1.1 变更记录

硬件版本号	变更记录
EBF410529V1R1 20260708	1. 删掉 RTC CLKOUT 引脚相关的电路(即删除了 RTC_32K_IN)，把金手指连接器 163 脚预留给复位信号使用 2. 网口 PHY LED 引脚加 100pF 电容，改善 emi 辐射，同时更改网口引脚 10 的接地处理，改为与外壳短接一起

此次的板子变更主要是为了把复位信号引出来，满足更多的用户需求，同时改善网口 PHY 芯片的 EMI 辐射，优化整机 EMC/ESD 性能。

图 1

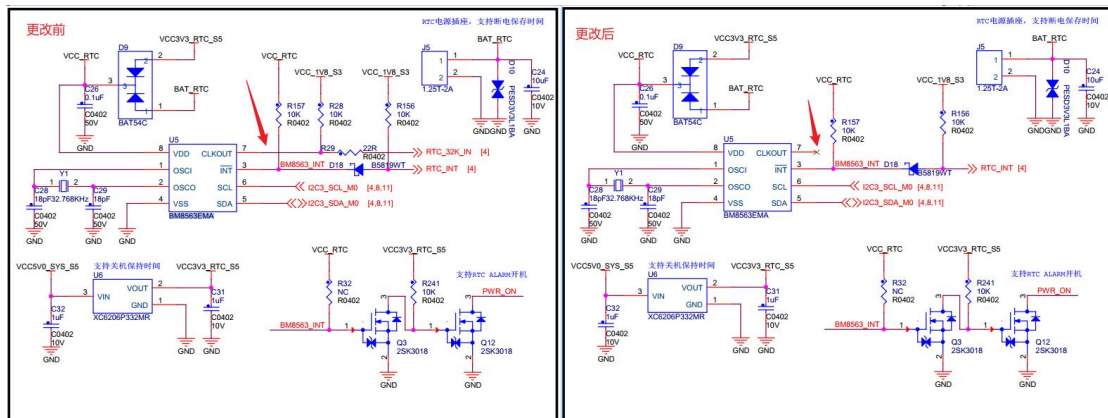
1. 删掉 RTC CLKOUT 引脚相关的电路(即删除了 RTC_32K_IN)，把金手指连机器 163 脚预留给复位信号使用。删掉 RTC CLKOUT 引脚相关的电路，更改前后对比如图 1 所示。

图 3

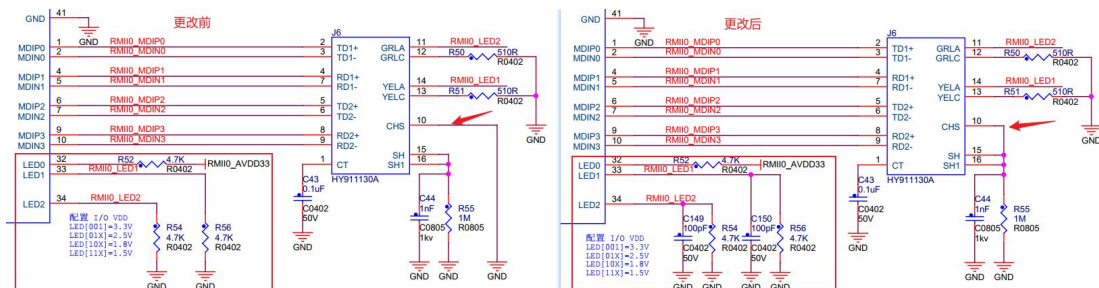
2. 网口 PHY LED 引脚加 100pF 电容, 改善 emi 辐射, 同时更改网口引脚 10 的接地处理, 改为与外壳短接一起。更改前后对比如图 3 所示。
